Návrh Zásadních připomínek MČ Praha 10 k návrhu Metropolitního plánu

01. Zásadní připomínky k textové části Metropolitního plánu

02. Zásadní připomínky k souladu s Generelem veřejných prostranství Prahy 10

2.11 Náměstí - Eden

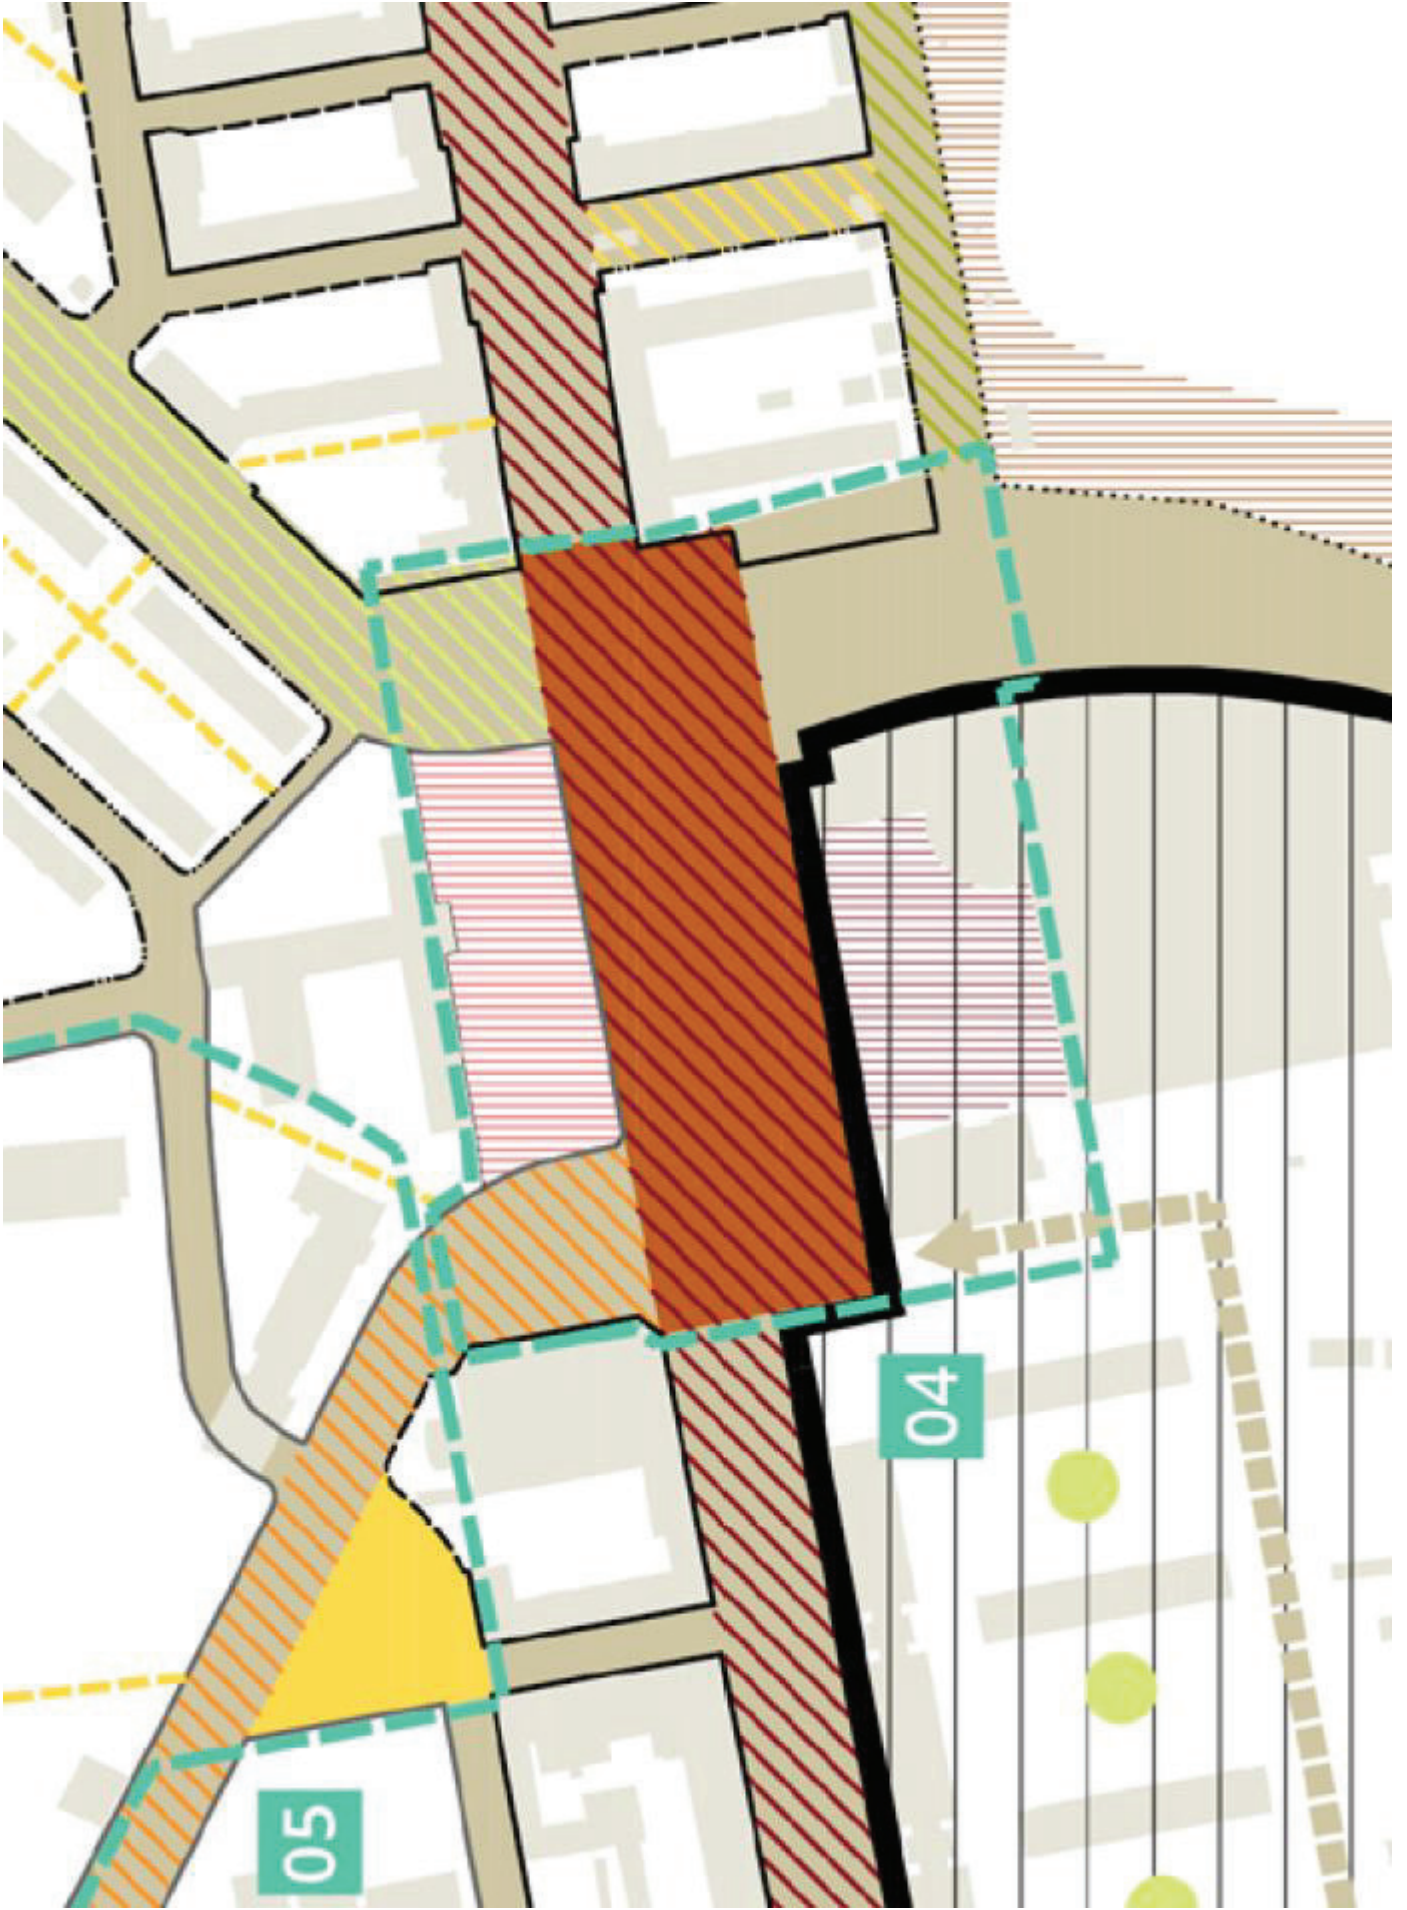
Text vyjádření: Požadujeme upravit hranice náměstí vymezené plochou s překryvem parkově upravené části náměstí.

Text zdůvodnění: Dle Generelu veřejných prostranství Prahy 10 (2016, dále jen "GVP") je tato plocha definována jakožto veřejné prostranství celoměstského významu - kamenné, částečně také lokálního významu - smíšené a místního významu - zelené. Viz přílohu a celý dokument GVP: <https://drive.google.com/drive/folders/1AgcRGy0aQRNE65BzeWywC7mV0cjZTn81?usp=sharing>.

2.12 Náměstí - Ke Strašnické x Kolovratská

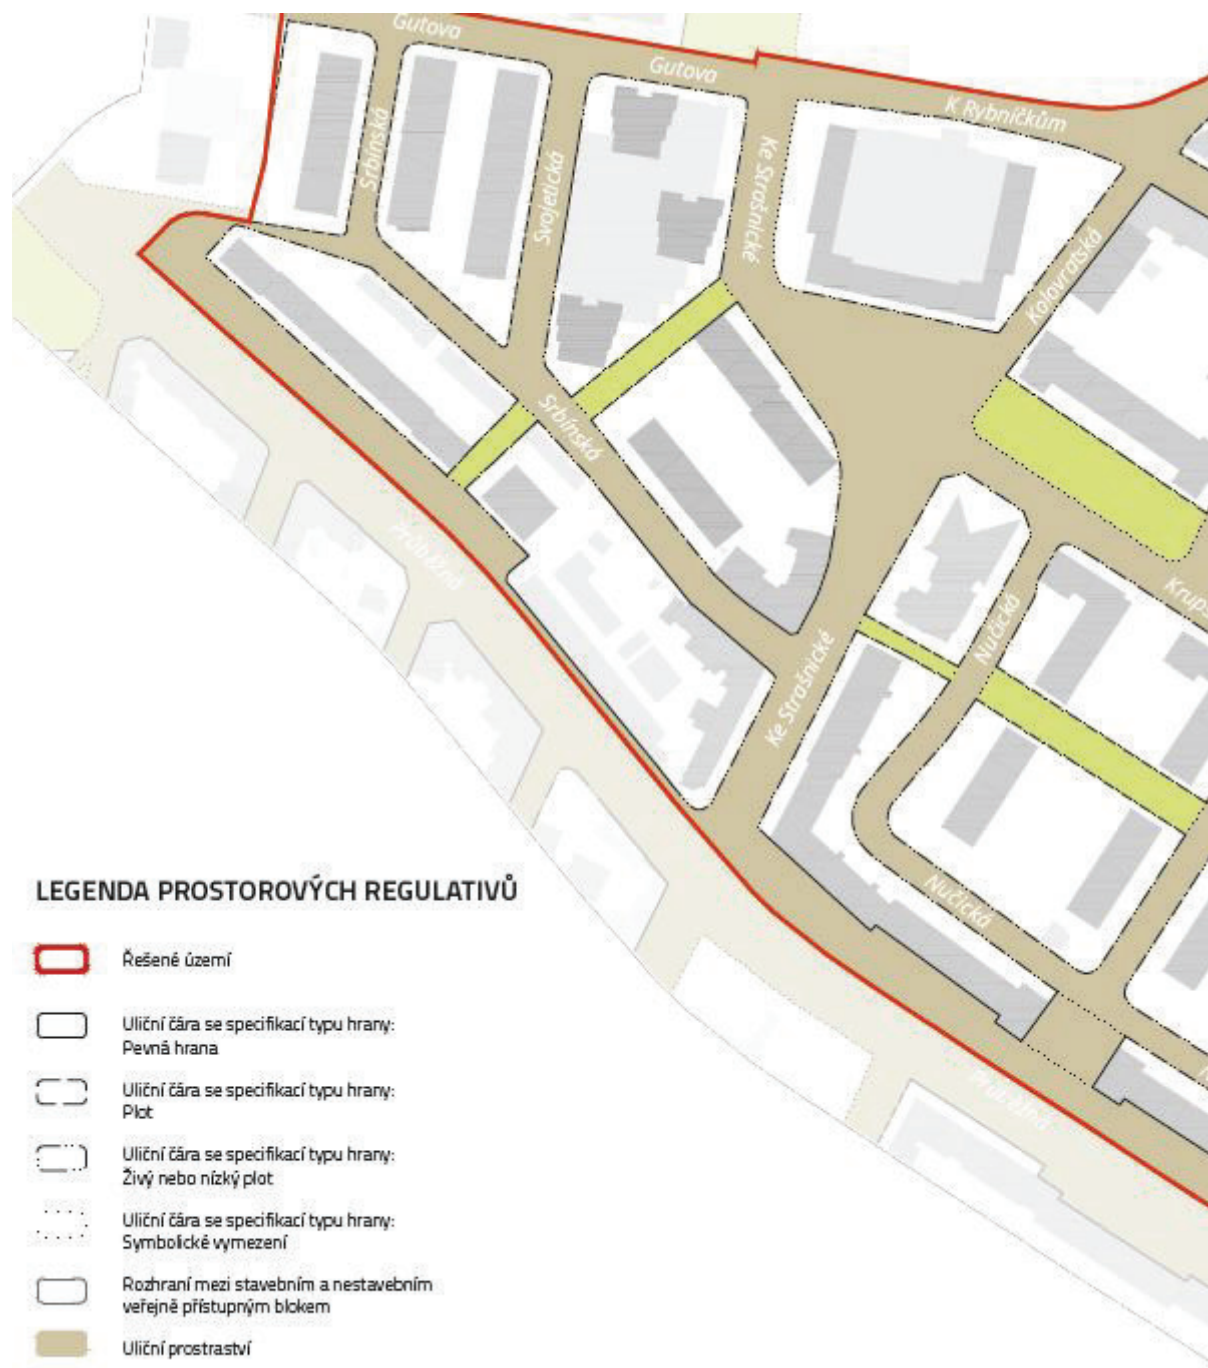
Text vyjádření: Požadujeme ve vymezené ploše zakreslit náměstí vymezené plochou s překryvem parkově upravené části náměstí.

Text zdůvodnění: Dle Generelu veřejných prostranství Prahy 10 (2016, dále jen "GVP") je tato plocha definována jakožto veřejné prostranství lokálního významu - smíšené. Téměř celá plocha se nachází v majetku HMP. Návrh GVP je zpřesněn Dílčím generem Strašnice (dále jen "DGVP"), který považuje tuto plochu za uliční prostranství. Viz přílohy a celý dokument GVP a DGVP:
<https://drive.google.com/drive/folders/1AgcRGy0aQRNE65BzeWywC7mV0cjZTn81?usp=sharing>,
<https://drive.google.com/drive/folders/1jyXijShmMJikXn-KKvIwyUvp-bXAawark?usp=sharing>.

2.13 Náměstí - Kodaňská x 28. pluku

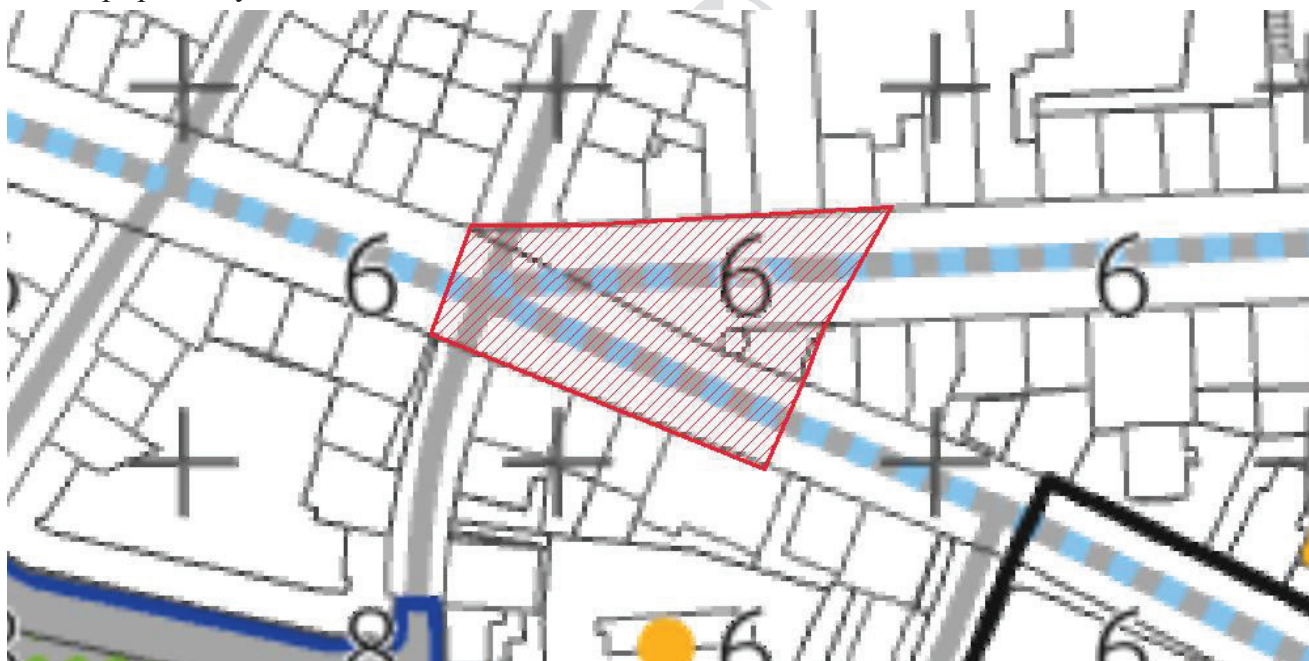
Text vyjádření: Požadujeme ve vymezené ploše zakreslit náměstí vymezené plochou.

Text zdůvodnění: Dle Generelu veřejných prostranství Prahy 10 (2016, dále jen "GVP") je tato plocha definována jakožto veřejné prostranství lokálního významu - kamenné. Téměř celá plocha se nachází v majetku HMP. Viz přílohu a celý dokument GVP:
<https://drive.google.com/drive/folders/1AgcRGy0aQRNE65BzeWywC7mV0cjZTn81?usp=sharing>.

2.14 Náměstí - Na Hroudě x U Hranic x U hráze

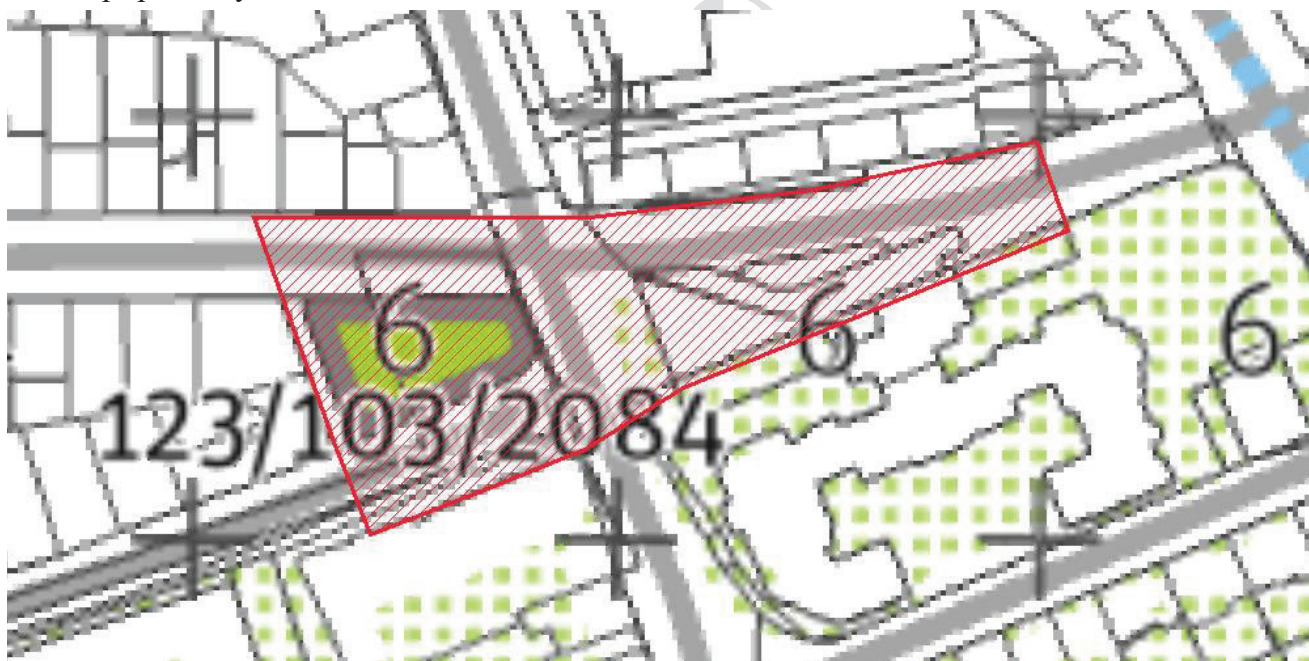
Text vyjádření: Požadujeme ve vymezené ploše zakreslit náměstí vymezené plochou s překryvem parkově upravené části náměstí.

Text zdůvodnění: Dle Generelu veřejných prostranství Prahy 10 (2016, dále jen "GVP") je tato plocha definována jakožto veřejné prostranství místního významu - smíšené. Téměř celá plocha se nachází v majetku HMP. Viz přílohu a celý dokument GVP:
<https://drive.google.com/drive/folders/1AgcRGy0aQRNE65BzeWywC7mV0cjZTn81?usp=sharing>.

2.15 Náměstí - Nučická

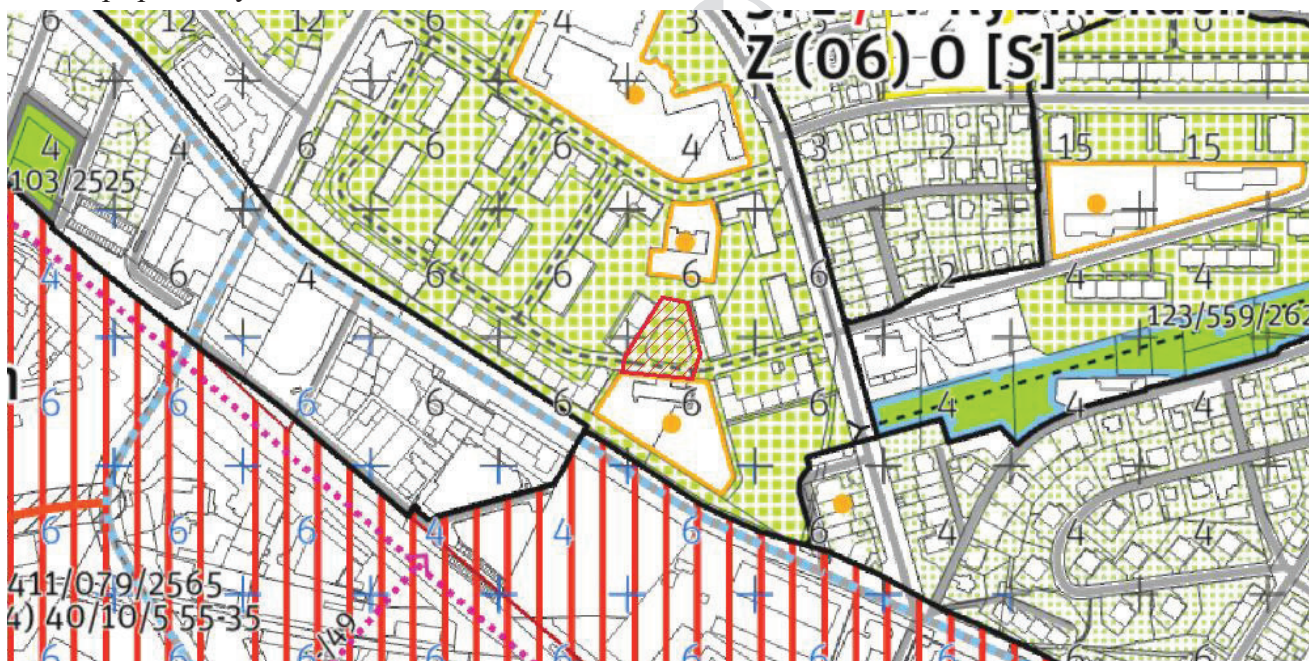
Text vyjádření: Požadujeme ve vymezené ploše zakreslit náměstí vymezené plochou s překryvem parkově upravené části náměstí.

Text zdůvodnění: Dle Generelu veřejných prostranství Prahy 10 (2016, dále jen "GVP") je na tomto území navrženo náměstí místního významu. Dle dílčího Generelu veřejných prostranství Prahy 10 Strašnice (dále jen "DGVP") je území zpřesněno a popsáno jako Školka Nučická. Celá plocha se nachází v majetku HMP, částečně zažádáno MČ o svěřeni. Viz přílohy a celý dokument GVP a DGVP:
<https://drive.google.com/drive/folders/1AgcRGy0aQRNE65BzeWywC7mV0cjZTn81?usp=sharing>,
<https://drive.google.com/drive/folders/1jyXijShmMJikXn-KKvIwyUvp-bXAwark?usp=sharing>.

2.17 Náměstí - OC Květ

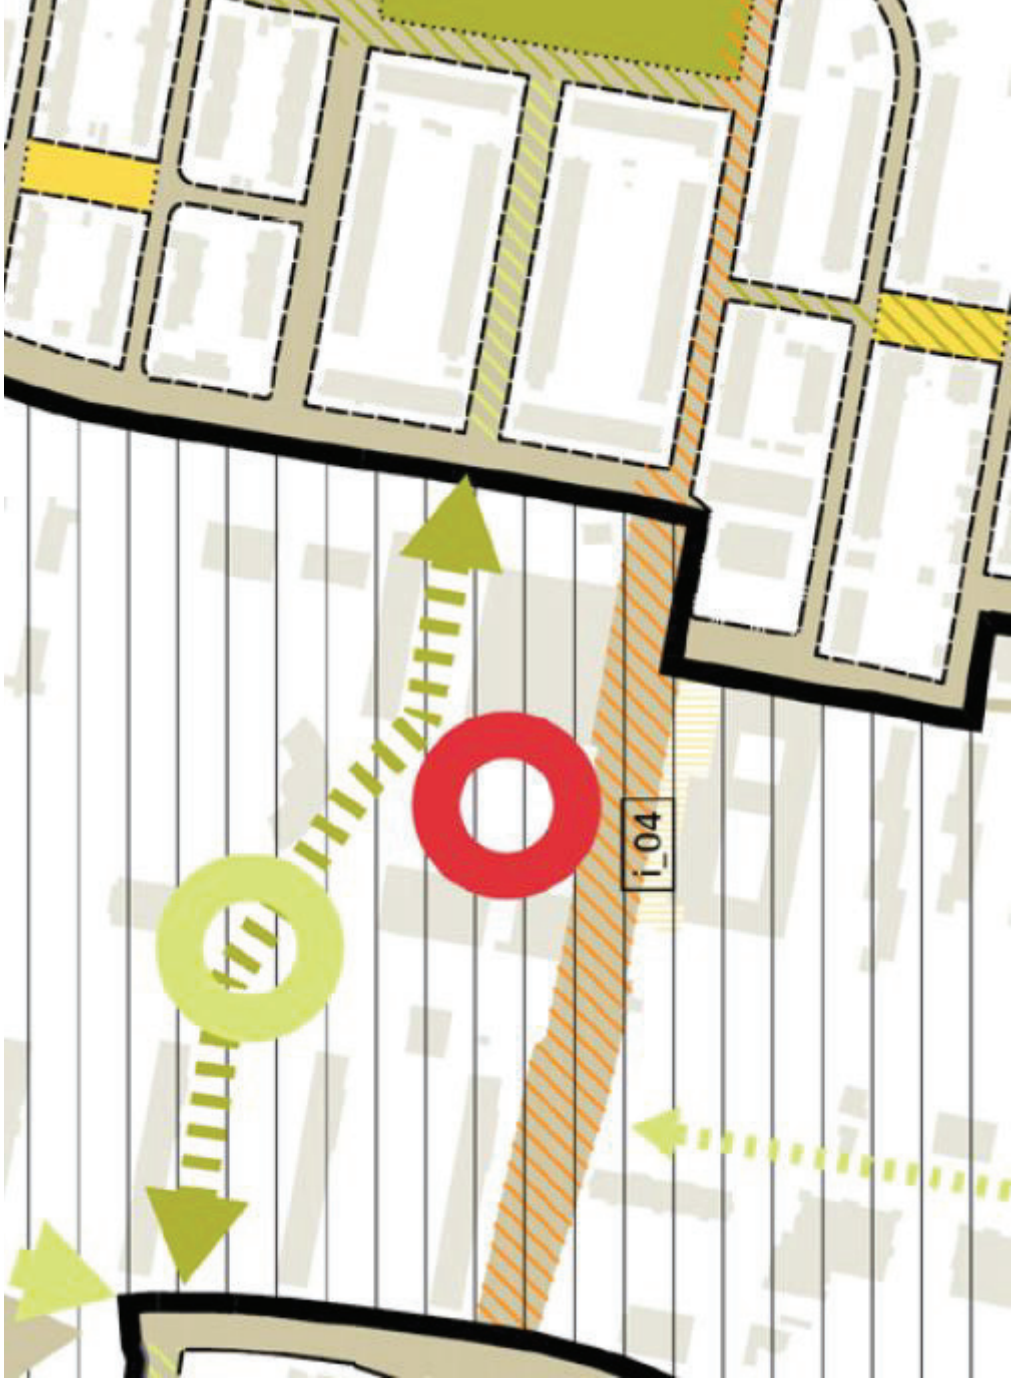
Text vyjádření: Požadujeme ve vymezené ploše zakreslit náměstí vymezené plochou s překryvem parkově upravené části náměstí. Myšleno mimo pozemek pod OC Květ (parc. č. 2225/114 v k. ú. Záběhlíce).

Text zdůvodnění: Dle Generelu veřejných prostranství Prahy 10 (2016, dále jen "GVP") je zde lokalizováno veřejné prostranství čtvrtového významu významu - kamenné. Téměř celá plocha se nachází v majetku HMP, částečně zažádáno MČ o svěřeni. Viz přílohu a celý dokument GVP: <https://drive.google.com/drive/folders/1AgcRGy0aQRNE65BzeWywC7mV0cjZTn81?usp=sharing>.

2.18 Náměstí - Počernická x Plaňanská

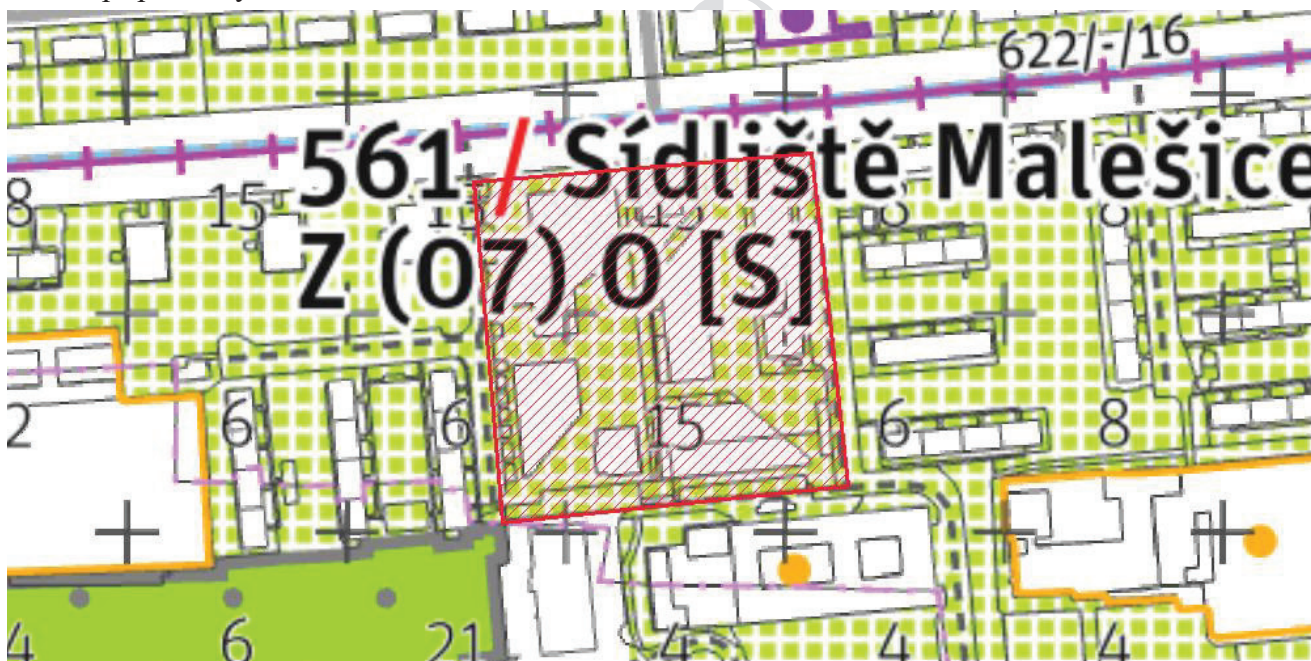
Text vyjádření: Požadujeme ve vymezené ploše zakreslit náměstí vymezené plochou s překryvem parkově upravené části náměstí.

Text zdůvodnění: Dle Generelu veřejných prostranství Prahy 10 (2016, dále jen "GVP") je tato plocha definována jakožto veřejné prostranství čtvrtového významu - kamenné. Viz přílohu a celý dokument GVP:
<https://drive.google.com/drive/folders/1AgcRGy0aQRNE65BzeWywC7mV0cjZTn81?usp=sharing>.

2.19 Náměstí - Strašnická

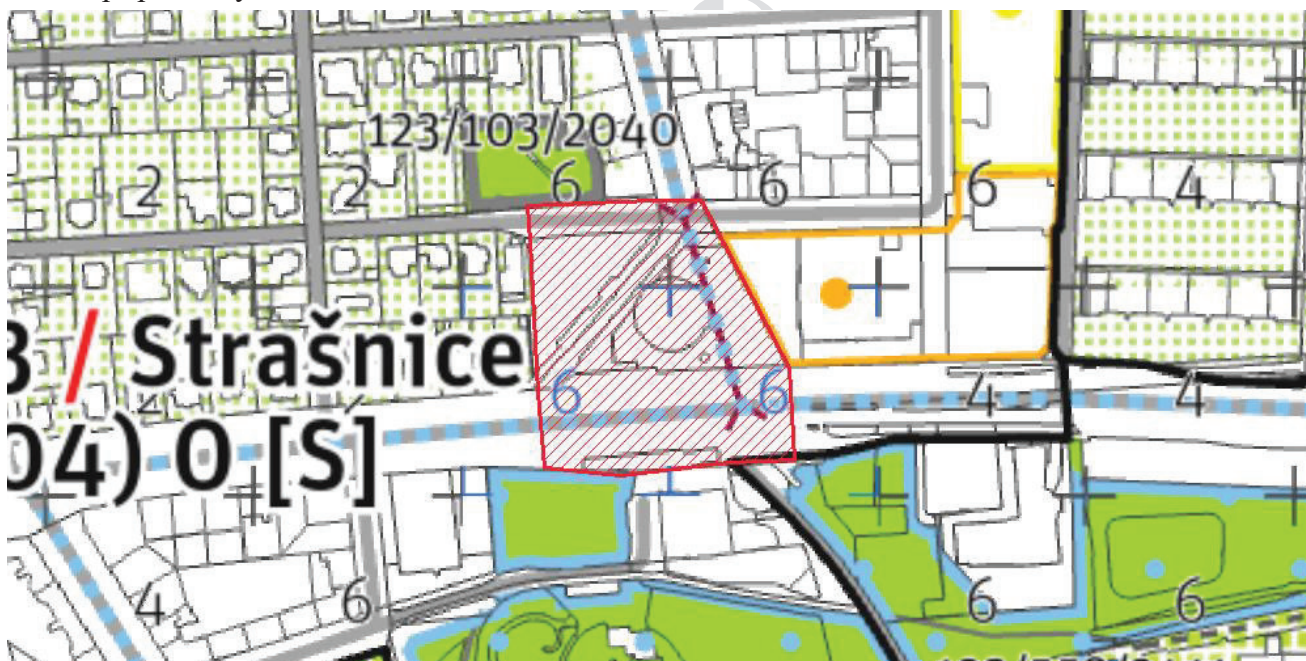
Text vyjádření: Požadujeme ve vymezené ploše zakreslit náměstí vymezené plochou s překryvem parkově upravené části náměstí.

Text zdůvodnění: Dle Generelu veřejných prostranství Prahy 10 (2016, dále jen "GVP") je část této plochy definována jakožto veřejné prostranství čtvrt'ového významu - kamenné. Téměř celá plocha se nachází v majetku HMP nebo ve svěřené správě MČ. Vzhledem k významu tohoto území je zájmem MČ revitalizace tohoto zanedbaného veřejného prostoru za účelem zavedení mj. kvalitní pobytové hodnoty. Viz přílohu a celý dokument GVP: <https://drive.google.com/drive/folders/1AgcRGy0aQRNE65BzeWYwC7mV0cjZTn81?usp=sharing>.
